AIRWORTHINESS DIRECTIVE

编号: CAD2011-A320-10R4

一. 标题: 氧气 - 化学应急氧气瓶 - 改装

图1 - 旅客氧气瓶设计A

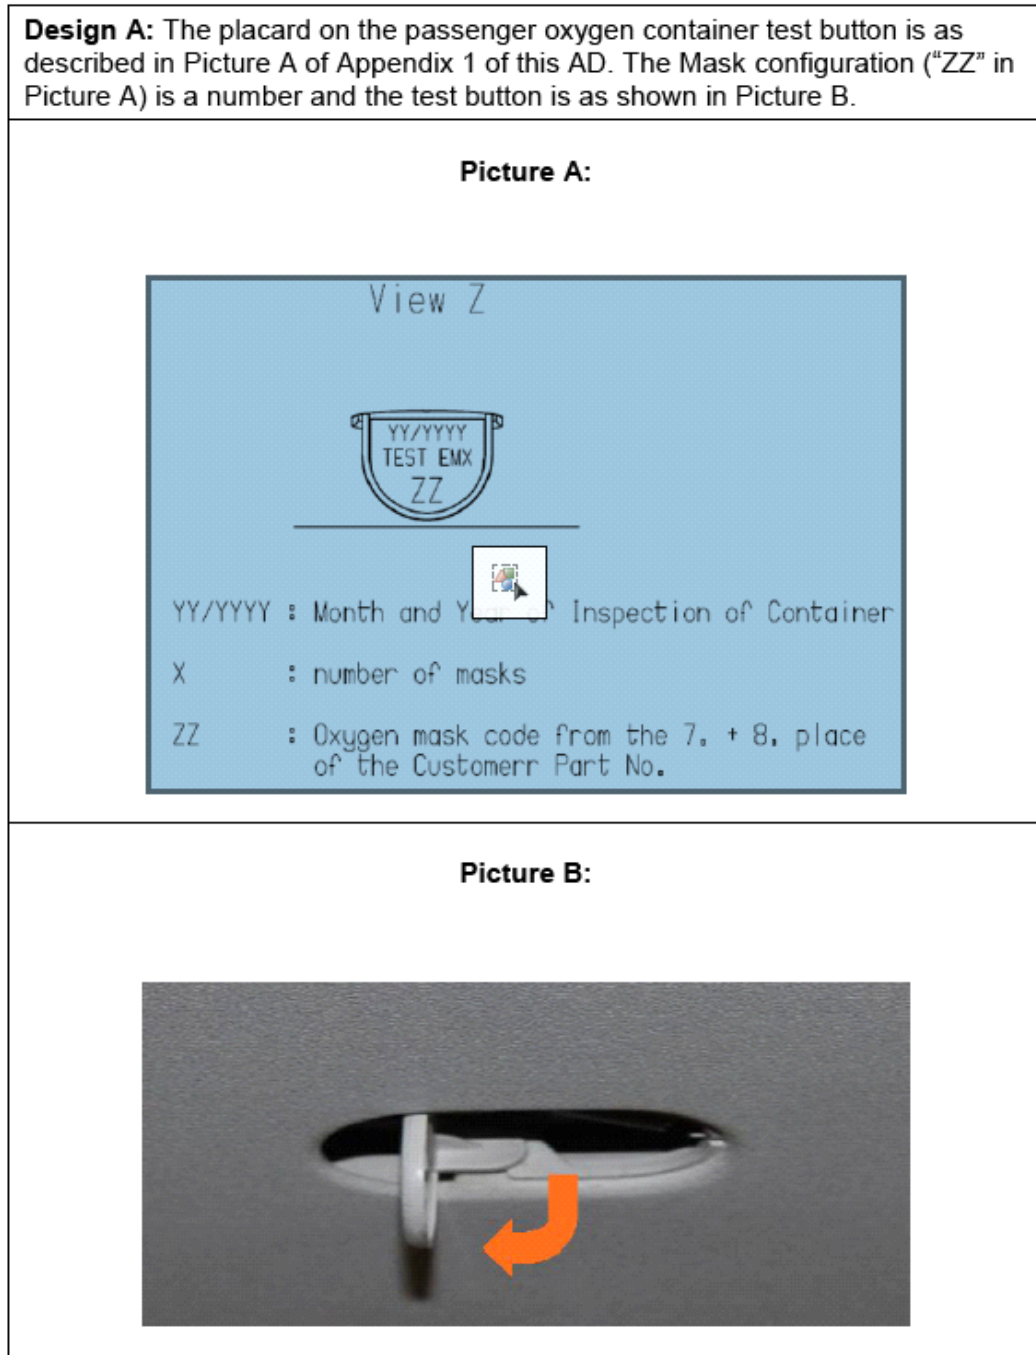
2.9. 正如本指令图1规定的，旅客氧气瓶设计不是设计 A的飞机不需要完成本指令段2.1和2.2段关于旅客氧气瓶的要求。
